VKM 14108

Műszaki adatlap R1

FORD 1.8 Di / TDi / TDDi / TDCi motorok

Ellenőrizze a vezérműtengely szíjtárcsát

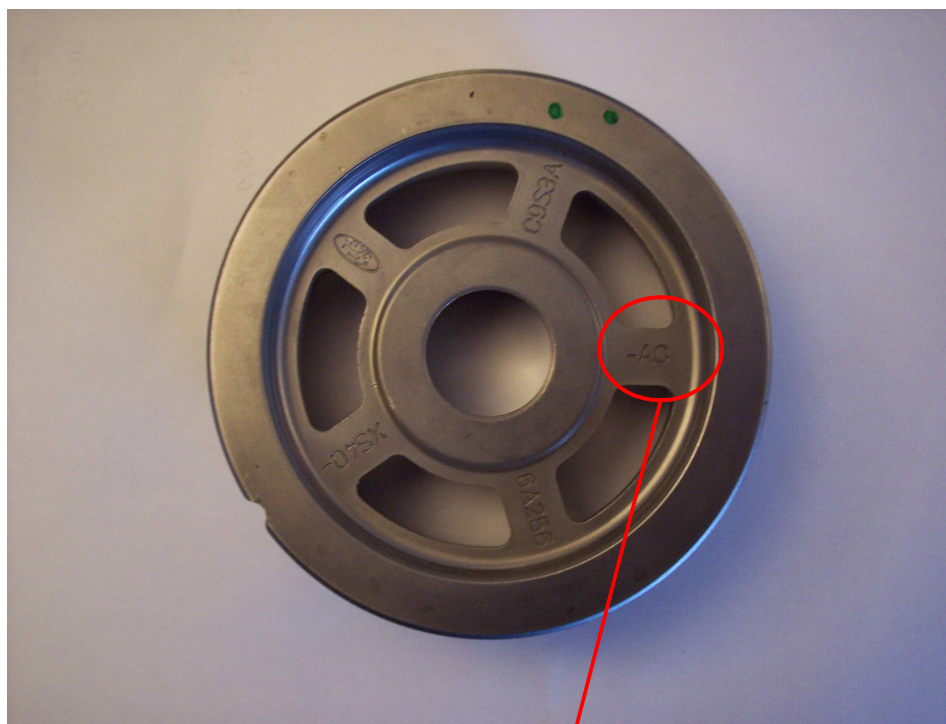
Extension AB must be replaced with **extension AC**

AB végződés esetén a szíjtárcsát **AC** jelölésűre kell cserélni

A régebbi járműmodellek esetében a kézi állítású szíjfeszítő automata változatra történő első cseréjekor a VEZÉRMŰTENGELY SZÍJTÁRCSÁT is meg kell vizsgálni, és amennyiben annak jelölése **FORD XS4Q 6A256 AB**, a **FORD XS4Q 6A256 AC** jelölésű alkatrészre kell kicserélni.
